PLAN D'AMÉNAGEMENT LOCAL (PAL)
Modification du PAL – ZPO « Peute Rive »

Rapport de conformité (RCo) – ANNEXES

2361.10-31 / Septembre 2026

Tavannes; Zone à planification obligatoire (ZPO) "Peute Rive" avec Plan de quartier (PQ) "Peute Rive"

PZA Version adoptée par l'AM le 13.12.2021

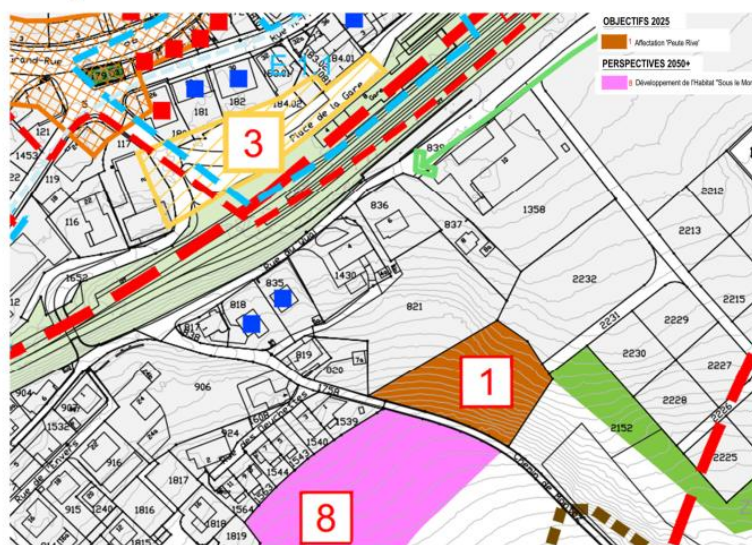
- Dans le plan de quartier, la route de l'équipement de détail S3d sert à raccorder la parcelle 1430. Or cette parcelle est déjà équipée par le Nord. En outre, le bouclage de la route de l'équipement de détail n'aboutit pas sur une route d'équipement (Chemin de Montoz), puisque le chemin situé sur les parcelles 818 et 835 n'est pas inclut dans le périmètre de la ZPO. Si cette portion d'accès est destinée à devenir à une route de l'équipement de détail, alors il convient d'inclure la partie de chemin située sur les parcelles 818 et 835 dans le périmètre de la ZPO. Dans le cas contraire, cette route ne peut être attribuée à l'équipement de détail et reste une surface du PQ pour laquelle il faudra attribuer des modalités d'utilisation du sol spécifique. Attention alors à prévoir les droits de passage requis par des servitudes (**Ra**).

- Sur le plan, il convient de coter le périmètre de la ZPO lorsqu'elle celle-ci ne correspond au tracé des parcelles, C'est le cas lorsque la limite franchit la parcelle 2151 sur son côté sud-est et l'angle sur la Rue du Quai (**Ra**).

- Les indications relatives à l'approbation manquent. Celles-ci doivent figurer sur la modification du plan de zones. Il faut également que ces modifications soient publiées dans la feuille d'avis officielle et que cela soit mentionné sur ces documents, étant donné qu'il s'agit d'une mise en zone. La commune doit compléter ceux-ci (**Ra**).
